改善箇所説明図

改善の内容

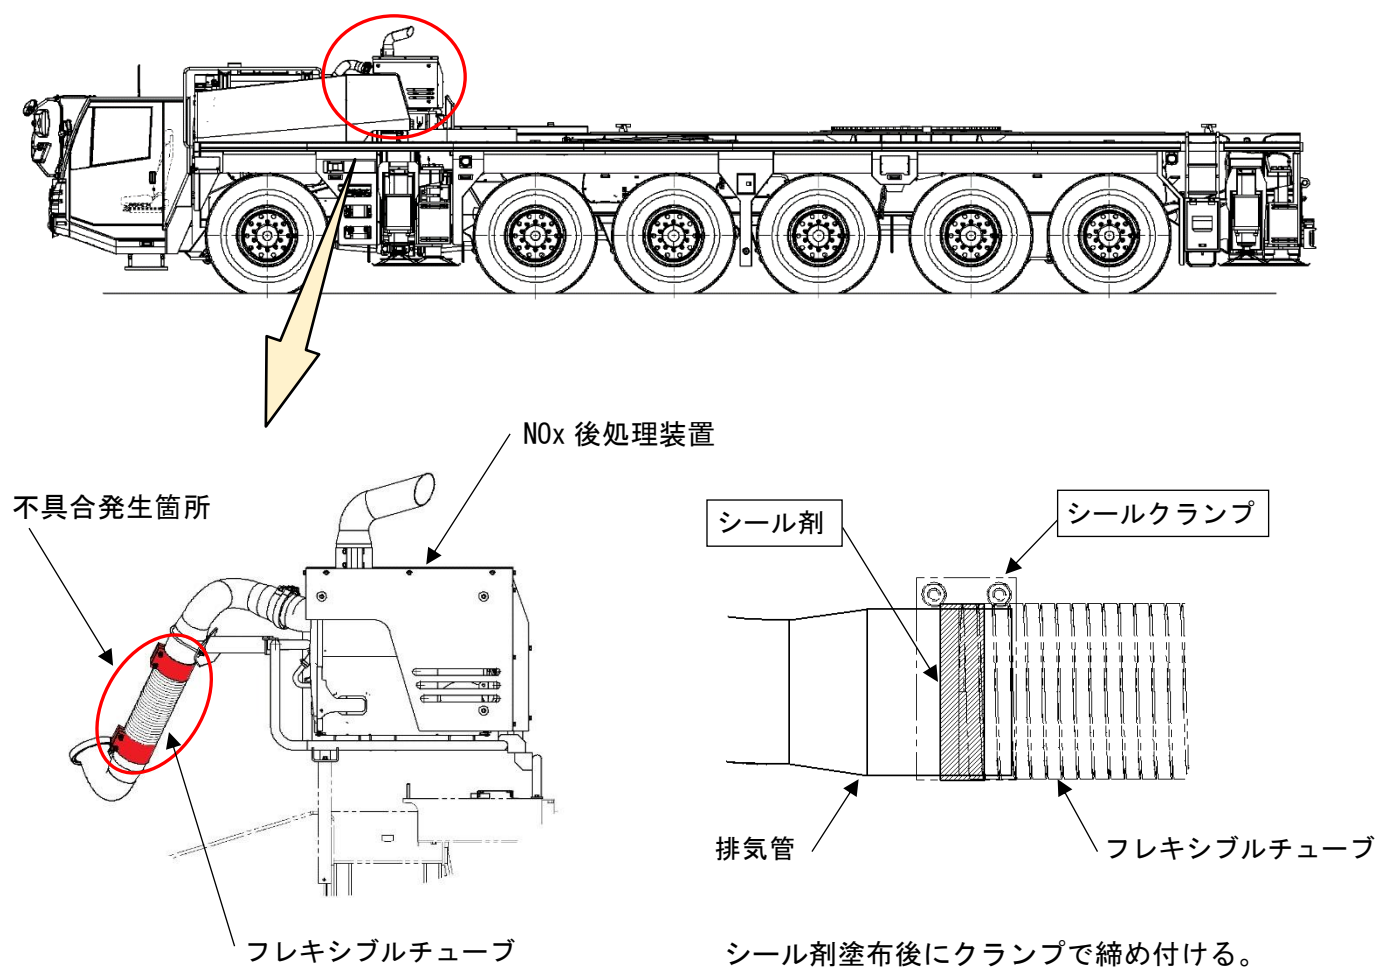
シール剤塗布後にクランプで締め付ける。

クレーン用台車の排気管において、NO_x後処理装置前の排気管接合部へ塗布するシール剤の選定が不適切なため、シール剤の柔軟性が不足しているものがある。そのため、シール剤が排気管の振動等により割れが生じ、最悪の場合、割れ目から排気ガス及び尿素水が漏れるおそれがある。

全車両、対策品のシール剤を塗布し、新品のシールクランプに交換する。
